Staatsanwaltschaft Bremen  
Postfach 21 01 40  
27522 Bremerhaven

17.1.2021

Abb. 1: DA 1 bezeichnet den alten Deponiekörper, der Schadstoffe der Deponieklasse III (hochgiftig) enthält, aber keine Basisabdichtung besitzt (Planungsunterlagen Umtec, 2009, im Auftrag der BEG).

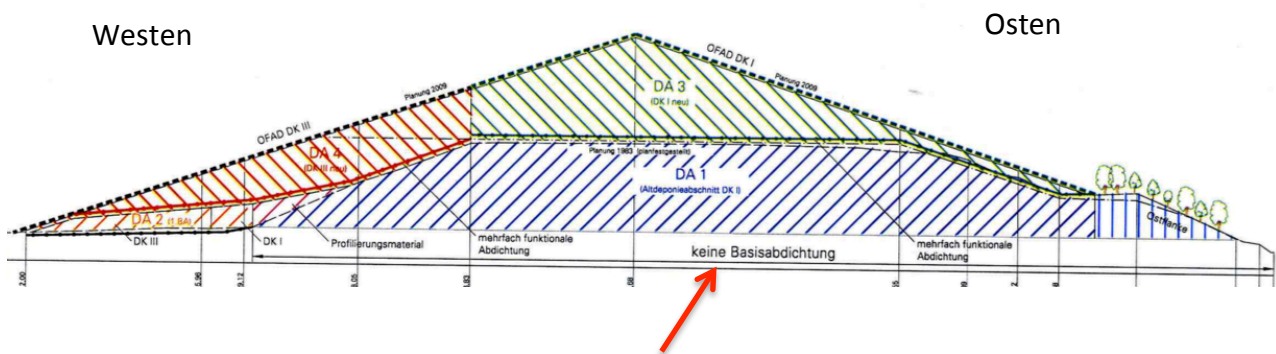
Die im Planfeststellungsbeschluss an manchen Stellen beschriebene "Basisabdichtung" liegt dem alten Deponiekörper (Abb. 1) auf und bildet lediglich die Zwischenschicht zwischen altem (DA 1) und neuem Deponiekörper (DA 3 und 4). Die Basis der alten Deponie, die mit Schadstof-

fen der Deponieklasse III belastet ist, liegt entgegen der Deponieverordnung schon unterhalb des freien Grundwasserspiegels und hat keine künstliche Basisabdichtung.

Abb. 3: Der Schnitt zeigt, dass die dichtende Schicht (gelb/olivgrün gerastert) im Bereich des Ringgrabens nicht die erforderliche Mächtigkeit von 5 m aufweist (ergänzende Beschriftung: Dr. Melchior).

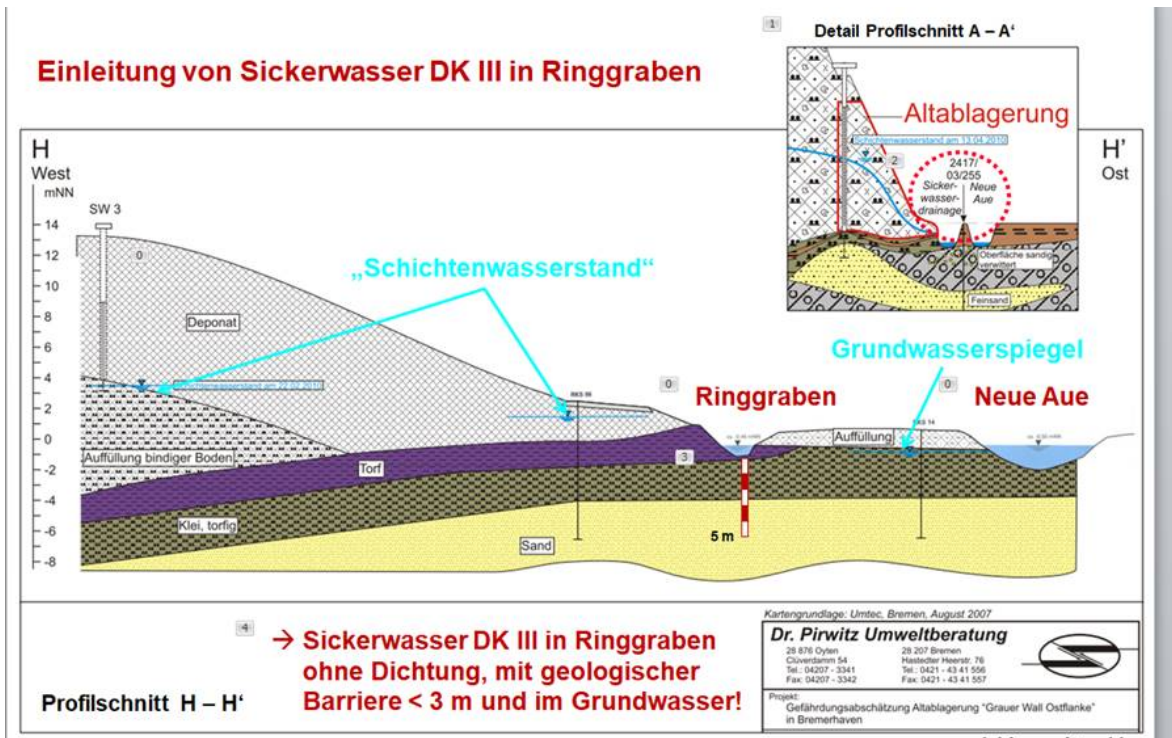
**Im Planfeststellungsbeschluss wird wahrheitswidrig der Eindruck erweckt, als ob die ganze Deponie auf einer mächtigen geologischen Barriere sitzt!** Die angebliche "gutachterlich nachgewiesene mächtige geologische Barriere" (S. 60, Planfeststellungsbeschluss) **gibt es unter dem Ringgraben nicht!** Die Planungsunterlagen zeigen, dass die von der Deponieverordnung geforderte geologische Barriere von 5 m Mächtigkeit im Bereich des Ringgrabens und der Neuen Aue zu dünn ist und der Ringgraben im Grundwasser sitzt (Abb. 3).

Abb. 4: Schnitt durch die Deponie (Umtec: Geotechnisches Fachgutachten über durchgeführte Untergrunderkundungen und Standsicherheitsbetrachtungen), ergänzt mit Beschriftungen.

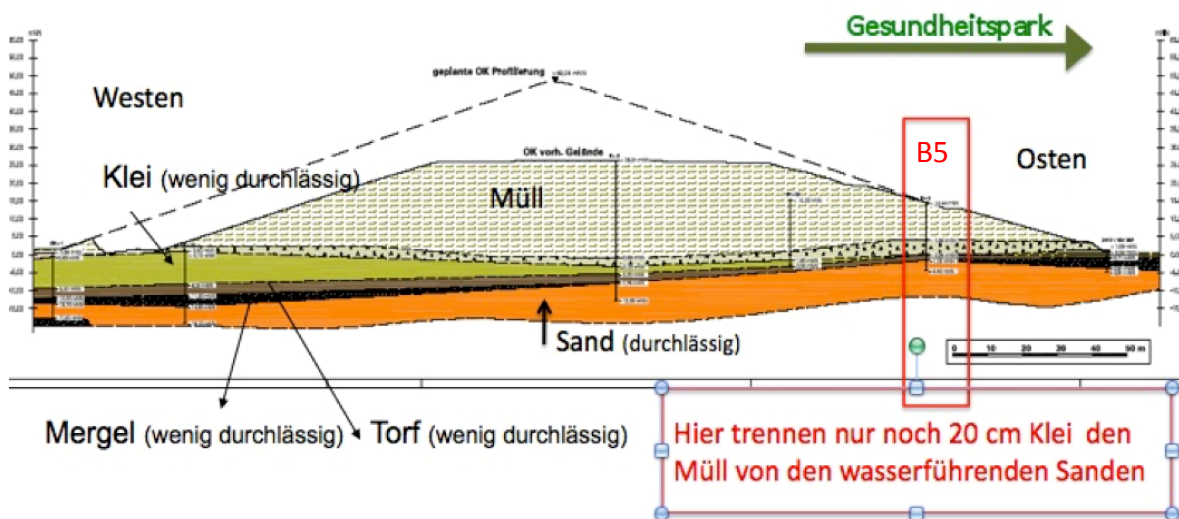
**2. Die im Planfeststellungsbeschluss beschriebene mächtige "Geologische Barriere" unter dem Ringgraben gibt es im ganzen Ostteil der Deponie nicht.** Der im Westen vorhandene schützende Mergel und Torf dünnt im Osten der Deponie aus (Abb. 4). Schadstoffe können durch die durchlässigen Sande (orange) ins Grundwasser gelangen.
